## Audi A1 / A3 / TT メカトロニクスの改修

リコール届出番号	外-3035	リコール届出日	2020年5月27日
基準不適合状態にあると認める構造、装置又は性能の状況及びその原因	7速Sトロニック型自動変速機のメカトロニクスにおいて、アッパーハウジングのねじ切り加工が不適切なため、耐久性が不足しているものがあります。そのため、アクキュレーターの継続的な油圧変化による疲労の蓄積により、アッパーハウジングに亀裂が発生し、油圧が低下して、最悪の場合、駆動力が伝達されず走行できなくなるおそれがあります。		
改善措置の内容	全車両、メカトロニクス内のアッパーハウジング製造識別マークを確認し、該当する場合はアッパーハウジングを対策品に交換します。

不具合発生箇所

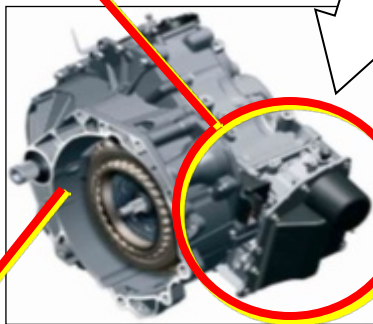
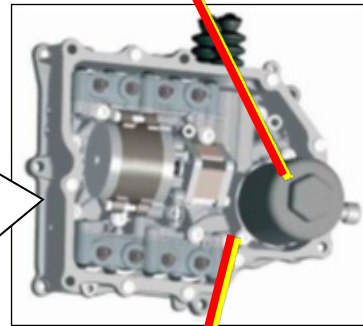
アッパーハウジング  
基準不適合部位
